Presentazione di osservazioni relative alla procedura di Valutazione di Impatto Ambientale (VIA) – art.24 co.3 D.Lgs. 152/2006 e s.m.i.

_____ Progetto definitivo Nodo ferroviario di Novara. I fase del PRG di Novara Boschetto _____

Osservazioni relative alla procedura di Valutazione di Impatto Ambientale (VIA)

Progetto definitivo Nodo ferroviario di Novara. I fase del PRG di Novara Boschetto

Figura 3-3: andamento delle concentrazioni di benzene, PM10, NO₂ e CO in funzione della distanza dall'asse autostradale: valutazioni effettuate con il modello di dispersione degli inquinanti in atmosfera ADMS-Urban - località Strà comune di Caldiero, periodo 26 marzo – 24 aprile

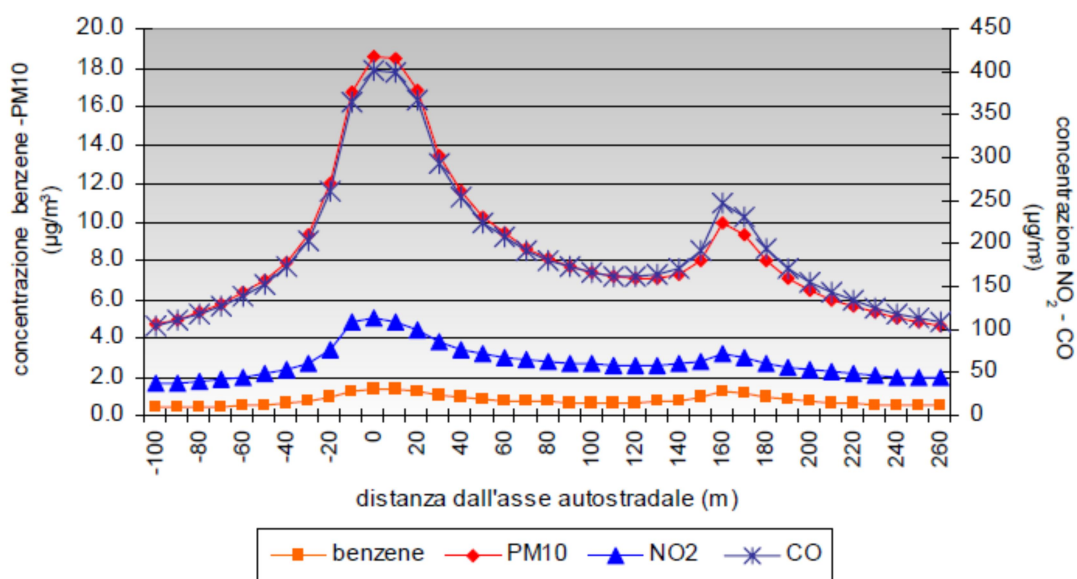
A mero titolo di riferimento si riporta uno studio relativo alla distribuzione degli inquinanti rispetto ad una sorgente di emissione comparabile che evidenzia come la loro concentrazione si mantenga a livelli elevato fino a 100 metri dalla sorgente.

Nel grafico di Figura 3-3 è riportato l'andamento delle concentrazioni dei principali inquinanti a due metri dal suolo, al variare della distanza dall'asse autostradale. La sezione considerata è quella riportata in Figura 3-4, Figura 3-5, Figura 3-6. Le concentrazioni sono massime in corrispondenza dell'autostrada e tendono a diminuire allontanandosi dall'asse autostradale, per poi aumentare di nuovo in corrispondenza della statale 11. Come si può notare anche dall'analisi delle mappe di concentrazione di Figura 3-4, Figura 3-5 e Figura 3-6 le concentrazioni di inquinanti si mantengono elevate anche alla distanza di 100 metri dall'asse stradale: l'NO₂ supera i 50 µg/m³, il benzene 1 µg/m³. Il contributo del traffico autostradale alla concentrazione in aria degli inquinanti è predominante rispetto a quello dovuto alla statale 11 in particolare se si analizza la distribuzione di NO₂ e PM10 maggiormente legati alla presenza al transito di veicoli pesanti.
